2020年3月

株式会社 椿本チエイン
チェーン製造事業部
商品部 販促企画課

ケーブルベヤ TKP17H11 仕様変更のご案内

【刻印マークの変更内容】

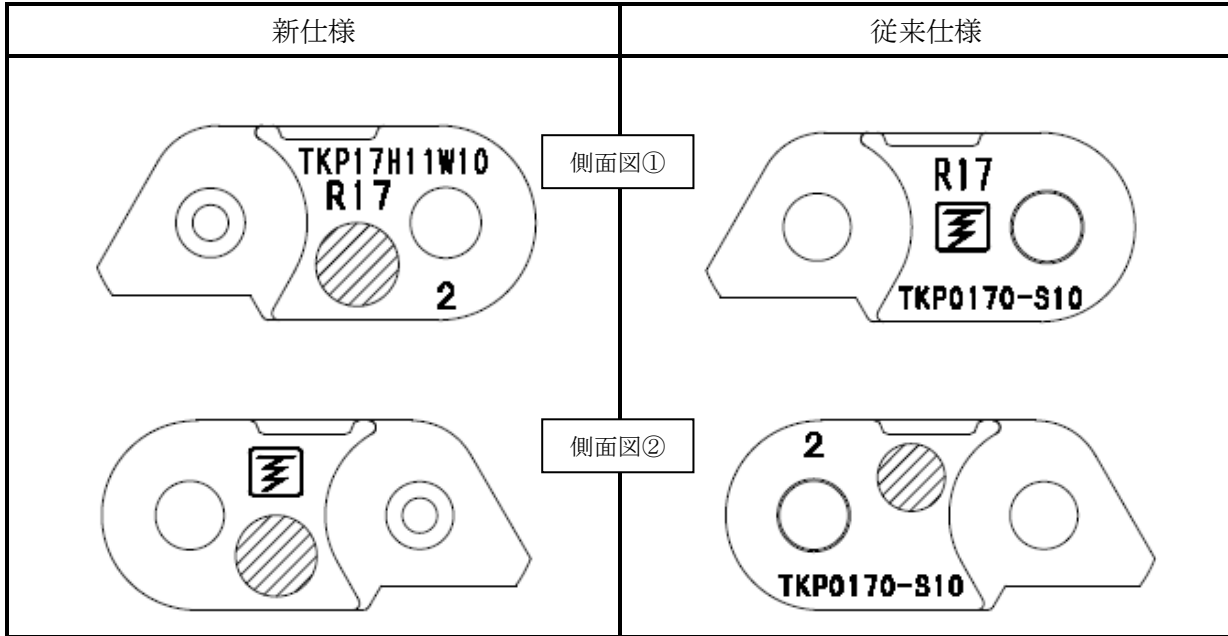
- ① 刻印マーク
- ② 形状 (ピン形状、リンク穴形状、リンク内側形状)

- ・材質、能力 : 変更ありません。
- ・寸法 : カタログ記載寸法に変更はありません。
※リンク形状の変更を行っているため、新仕様と従来仕様の連結は
できません。
※ブラケットは変更しません。

【形状の変更内容】

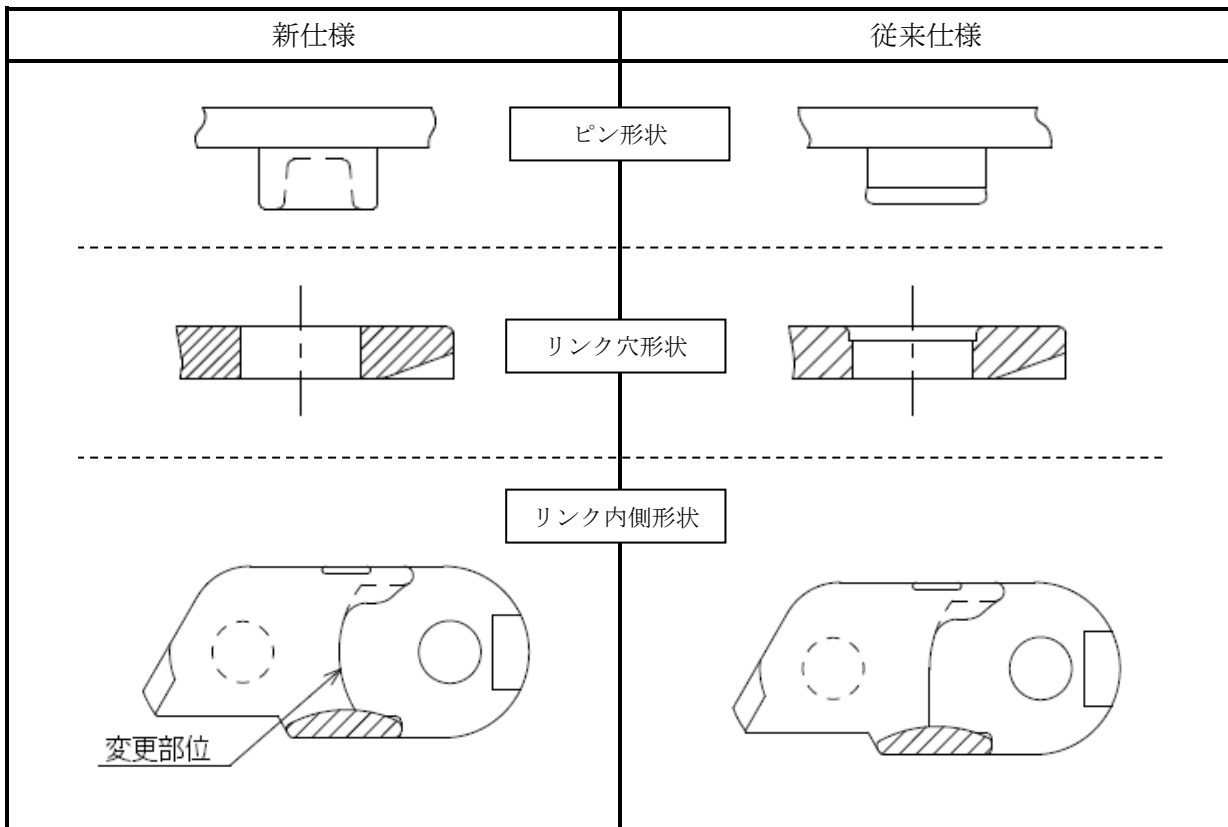
- 注) 1. 本体は、新仕様と従来仕様では連結部のピン径および形状、リンク穴径および形状が異なりますので切継ぎできません。
2. ブラケットは変更しません。
3. 本体一式または本体・ブラケット一式の取替えは可能です。
